Procedimiento: SH/LPE/101/2018

ASUNTO: ACTA DE JUNTA DE ACLARACIONES

Acto seguido se da inicio a la junta de aclaraciones de la Licitación Pública número **SH/LPE/101/2018**, relativa a la adquisición de equipo de cómputo y equipo para estaciones de monitoreo, requerido por la Secretaria de Desarrollo Urbano y Ecología, haciendo constar que se encuentran presentes el siguiente licitante:

Computadora de escritorio Opt

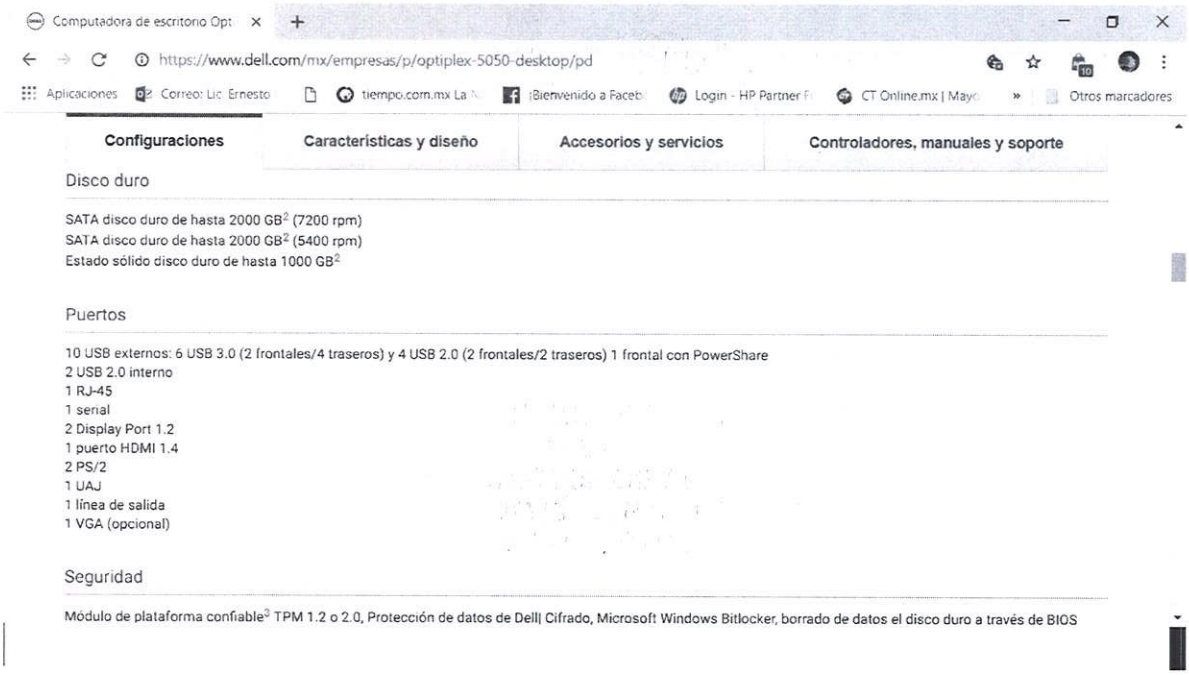
4.- PARTIDA 2.- CON LA INTENCIÓN DE NO DEMERITAR LA PARTICIPACIÓN DE MARCAS PODEMOS OFERTAR UN EQUIPO DE CÓMPUTO CON AL MENOS LOS SIGUIENTES PUERTOS: PUERTOS

ADELANTE: 1 COMBINACIÓN DE AURICULARES Y MICRÓFONO 2 USB 3.1 GEN 1 TRASERO: 1 HDMI 1 ENTRADA DE LÍNEA 1 SALIDA DE LÍNEA 1 ENTRADA DE MICRÓFONO 1 CONECTOR DE ALIMENTACIÓN 1 RJ-45 1 EN SERIE 1 VGA 2 USB 3.1 4 USB 2.0 OPCIONAL: 1 PARALELO RANURAS DE EXPANSIÓN 1 PCIE X1 1 PCIE X16 2 M.2 1 LECTOR DE TARJETA SD 3 EN 1 DOS SALIDAS DE PUERTO DE VIDEO?, YA QUE DE LO CONTRARIO SE ESTÁ CERRANDO LAS CARACTERÍSTICAS PARA UN EQUIPO DELL MODELO OPTIPLEX 5050 SFF ? YA QUE LAS CARACTERÍSTICAS DEL ANEXO TÉCNICO COINCIDEN EN EL ORDEN DE LA PÁGINA DE DELL

RESPUESTA.- SE DEBE CUMPLIR CON LA TOTALIDAD DE LOS PUERTOS QUE SE ESPECIFICAN EN EL PUNTO NÚMERO 8 DEL ANEXO TÉCNICO DTI, Y PARA EL CUAL DELL OPTIPLEX 5050 NO ES EL QUE CUMPLE EN SU TOTALIDAD.
